tot wijziging van het Besluit kwaliteit leefomgeving en het Omgevingsbesluit in verband met wijzigingen van de veiligheidsnormen van primaire waterkeringen, nieuwe primaire waterkeringen en het schrappen van de primaire waterkering Roggebotsluis

(KetenID WGK025807)

1. Kaart A.1. Kaart Noord-Nederland wordt vervangen door onderstaande kaart.

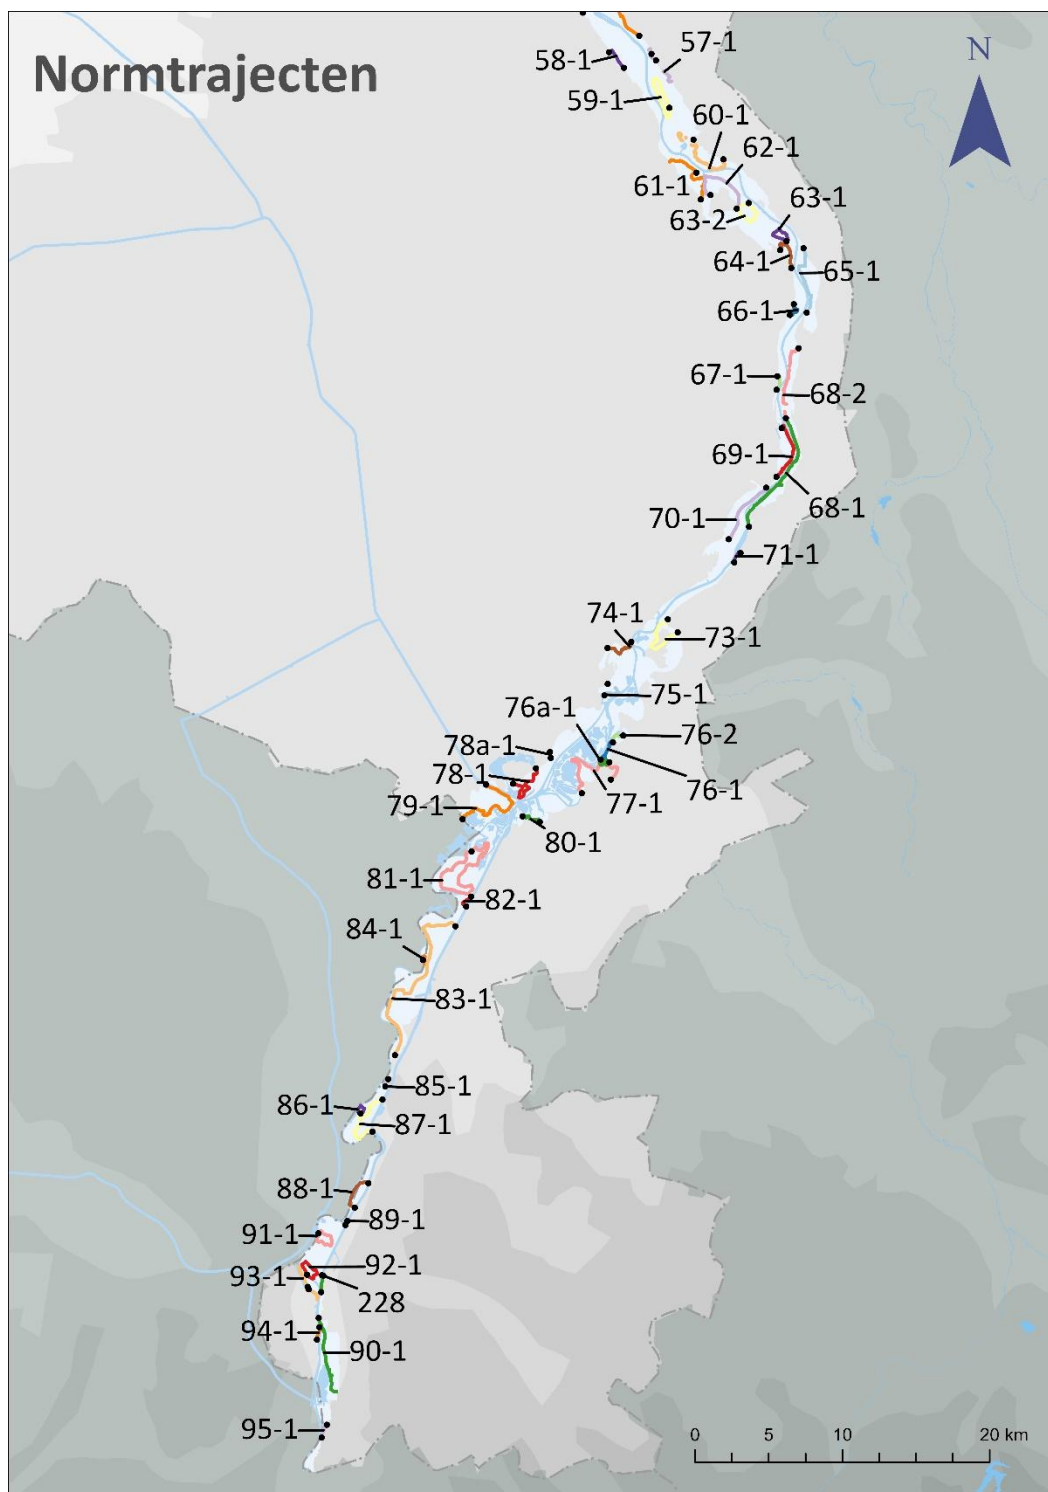
13a-1 IJburg. Wijziging Bijlage II, onderdeel A.

Inmiddels is Centrumeiland inclusief primaire waterkeringen gereed en zijn alle benodigde publiekrechtelijke besluiten genomen. Om de nieuwe waterkering in Bijlage II, onderdeel A, Bkl op te nemen is een wijziging van de Landkaart A.1. Noord-Nederland bij dit besluit doorgevoerd. Strandeiland en Buiteneiland zijn nog in uitvoering. Deze eilanden worden aan Landkaart A.1. Noord-Nederland toegevoegd na gereedkomen van de primaire waterkeringen van beide eilanden.

44-2 Zeeburgereiland. Wijziging Bijlage II, onderdeel A.

Het Zeeburgereiland is bestaand gebied dat getransformeerd wordt van een stadsrand naar een stadswijk met uiteindelijk ca. 12.000 woningen. Om voldoende veiligheid te garanderen voor de inwoners is in 2011 door de Minister van Infrastructuur en Waterstaat ingestemd met het verleggen van de primaire waterkering rondom het Zeeburgereiland. Buitendijks gebied wordt daarmee binnendijks. De waterkering is inmiddels gereed, alle benodigde publiekrechtelijke besluiten zijn genomen. Om de nieuwe waterkering in Bijlage II, onderdeel A, Bkl op te nemen is een wijziging van de Landkaart A.1. Noord-Nederland bij dit besluit doorgevoerd.

226 Roggebotsluis. Bijlage II onderdeel A en onderdeel B.

Deze primaire waterkering is komen te vervallen. Deze is in Bijlage II, onderdeel A, Bkl, uit de Landkaart A.1 Noord-Nederland gehaald (zie onderdeel C). Alle benodigde publiekrechtelijke besluiten zijn genomen.

A.4. Kaart Limburg

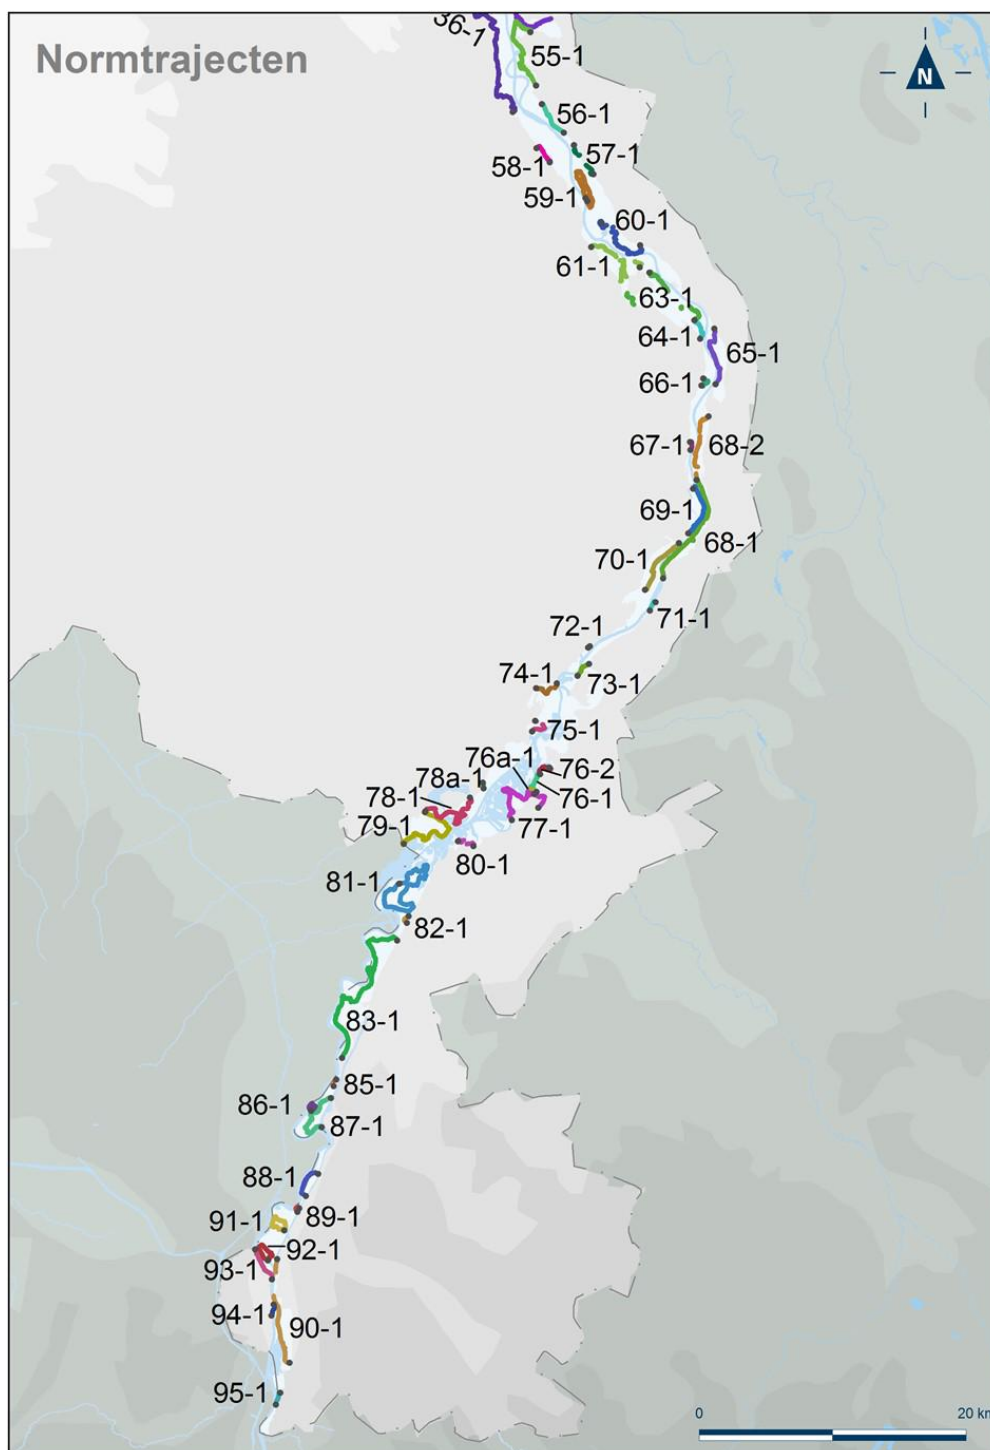
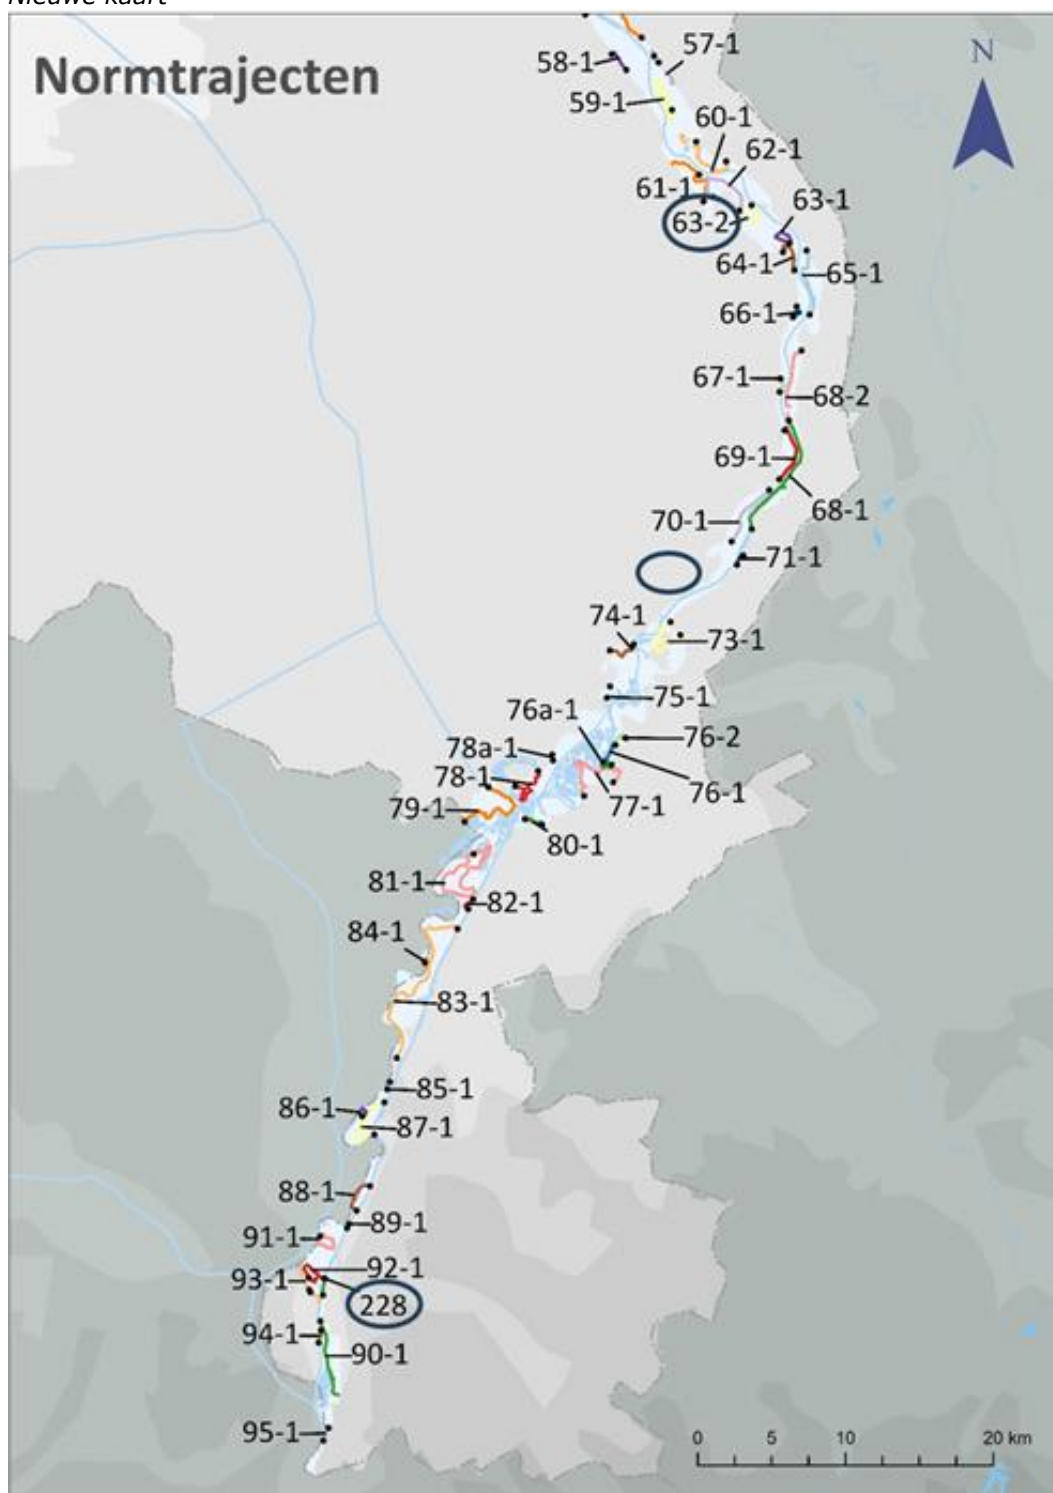
72-1 Kessel. Wijziging Bijlage II onderdeel A en onderdeel B.

Dit dijktraject is komen te vervallen. Deze is in Bijlage II, onderdeel A, Bkl, uit de Landkaart A.4 Limburg gehaald (zie onderdeel C). Alle benodigde publiekrechtelijke besluiten zijn genomen.

228 Limmel. Bijlage II onderdeel A en onderdeel B.

Dit dijktraject is in Bijlage II, onderdeel A, Bkl, aan de Landkaart A.4 Limburg toegevoegd (zie onderdeel C).

63-2 Boltweg. Wijziging Bijlage II onderdeel A en onderdeel B.

Dit dijktraject is in Bijlage II, onderdeel A, Bkl, aan de Landkaart A.4 Limburg toegevoegd (zie onderdeel C).

Als gevolg van de uitgevoerde gebiedsontwikkeling Ooijen-Wanssum is dijktraject 63-2, Boltweg, ontstaan. Landkaart A.4 Limburg in Bijlage II, onderdeel A, is bij dit besluit gewijzigd. Aan Bijlage II, onderdeel B, Bkl de tabel met omgevingswaarden en andere parameters voor signalering veiligheid primaire waterkeringen, is bij dit besluit regel 63-2 toegevoegd, met in kolom 1 de waarde 1:100 en in kolom 6 de waarde 1:300.

Dijktraject 72-1 is vervallen. De Minister van Infrastructuur en Waterstaat heeft in december 2022 besloten in te stemmen met het verzoek van waterschap Limburg om de status 'primaire waterkering' van dit dijktraject te laten vervallen en daarmee met het wijzigen van de daarvoor relevante wet- en regelgeving, waaronder de regelgeving onder de Omgevingswet. Kernpunten in de argumentatie zijn:

Hierdoor voorziet dit besluit in een wijziging van Bijlage II, onderdeel A, Bkl; het dijktraject staat niet langer op Landkaart A.4 Limburg. Ook vervalt regel 72-1 uit Bijlage II, onderdeel B, de tabel met omgevingswaarden en andere parameters voor signalering van de veiligheid van de primaire waterkeringen.

Dijktraject 228, sluizencomplex Limmel, is in beheer bij Rijkswaterstaat en vanwege een omissie in 2019 alsnog toegevoegd aan de Waterwet. Het dijktraject ontbrak echter nog in het Bkl. Dit besluit voegt daarom dit dijktraject toe in Bijlage II, onderdeel A, Bkl, aan de Landkaart A.4 Limburg toe. Dit besluit voegt daarnaast aan Bijlage II, onderdeel B, Bkl (de tabel met omgevingswaarden en andere parameters voor signalering veiligheid primaire waterkeringen) regel 228 toe, met in kolom 2 de waarde 1:1.000 en in kolom 7 de waarde 1:3.000.
